КОЛЬЦА ПРОМЕЖУТОЧНЫЕ

Intermediate rings.
Design and dimensions

18441—73

Изменение № 1 ГОСТ 18441—73 Кольца промежуточные. Конструкция и размеры

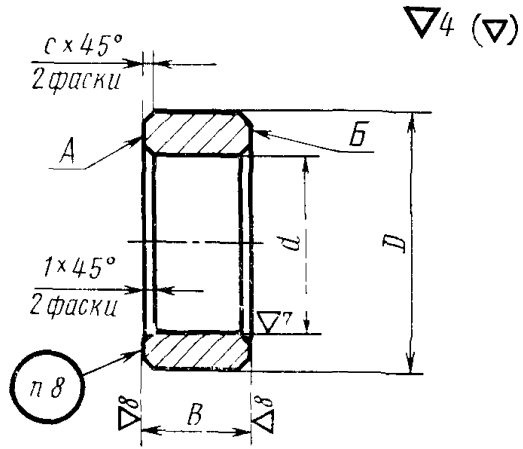
Пункт 2. Чертеж. Заменить обозначения: ∇_4 (∇) на $\overset{6,3}{\nabla}$ (∇),

∇_7 на $\overset{0,80}{\nabla}$, ∇_8 на $\overset{0,40}{\nabla}$
